改善箇所説明図

代表型式：YDS-KRC017

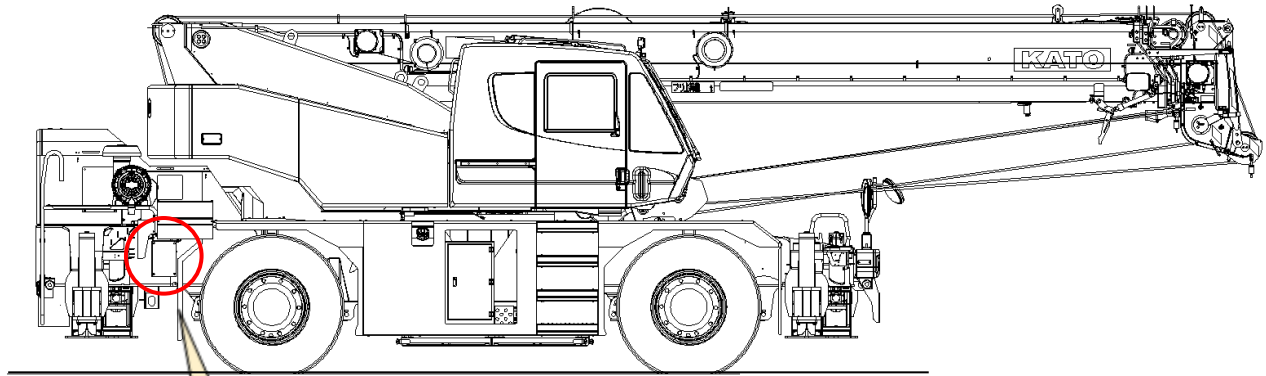
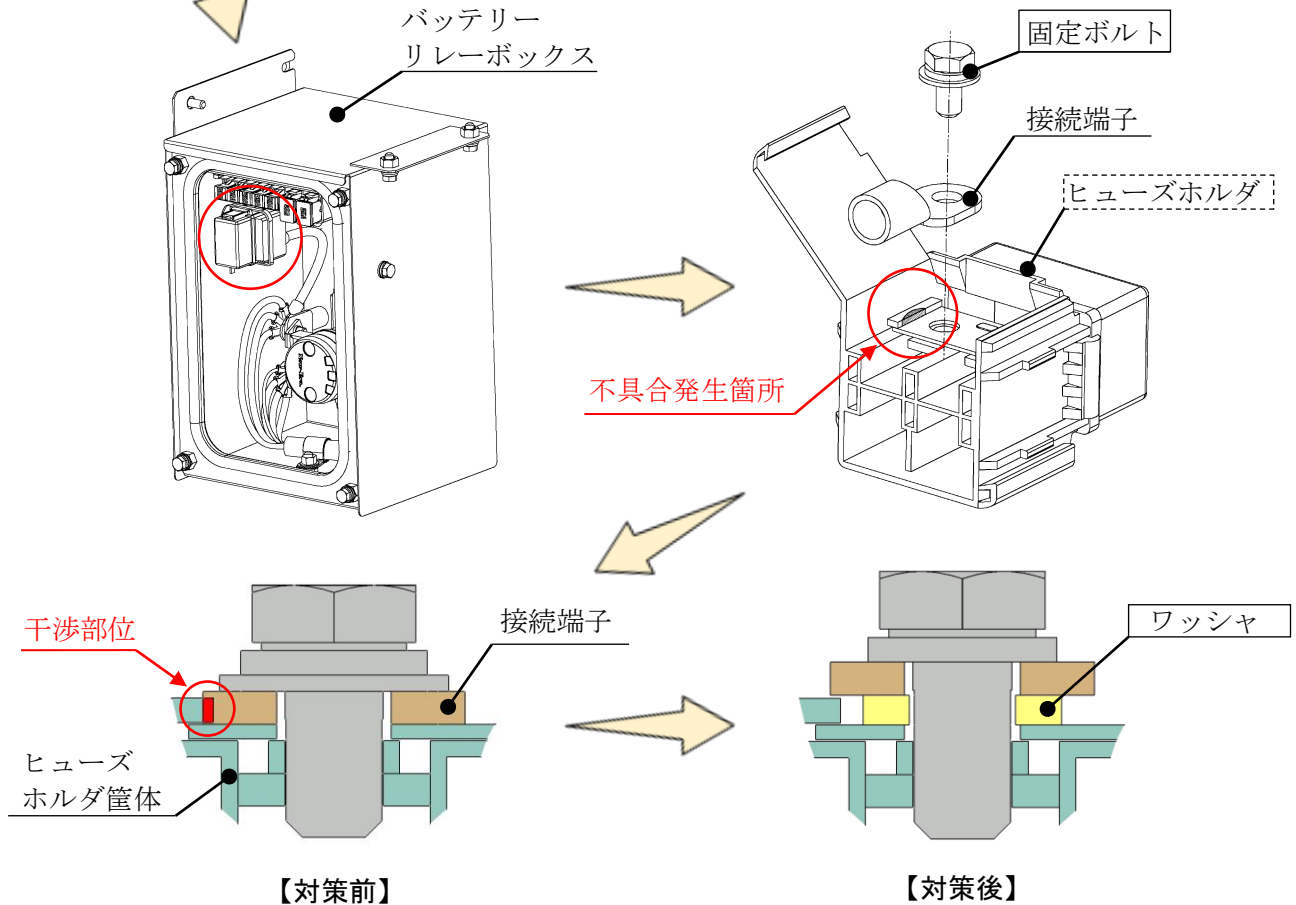
ホイール・クレーン等の電気装置において、ハイカレントヒューズに接続しているケーブル接続端子の選定が不適切なため、ケーブル接続端子がヒューズホルダ筐体の一部と干渉し、固定が不確実となり緩みが生じるものがある。そのため、そのまま使用を続けると、

- ① ケーブル接続端子固定ボルトが緩み、接触不良となりバッテリーが充電されず、チャージ不良の警告灯が点灯し、最悪の場合走行不能となるおそれがある。
- ② ケーブル端子接続部の電気的な接触抵抗の増加によりケーブル接続端子部が発熱し、ヒューズホルダが溶損、最悪の場合火災に至るおそれがある。

全車両、ハイカレントヒューズに接続しているケーブル接続端子とヒューズ間にワッシャを追加し、ヒューズホルダ筐体との干渉を解消する。

また、ヒューズホルダの状態を点検し、溶損している場合は新品に交換する。
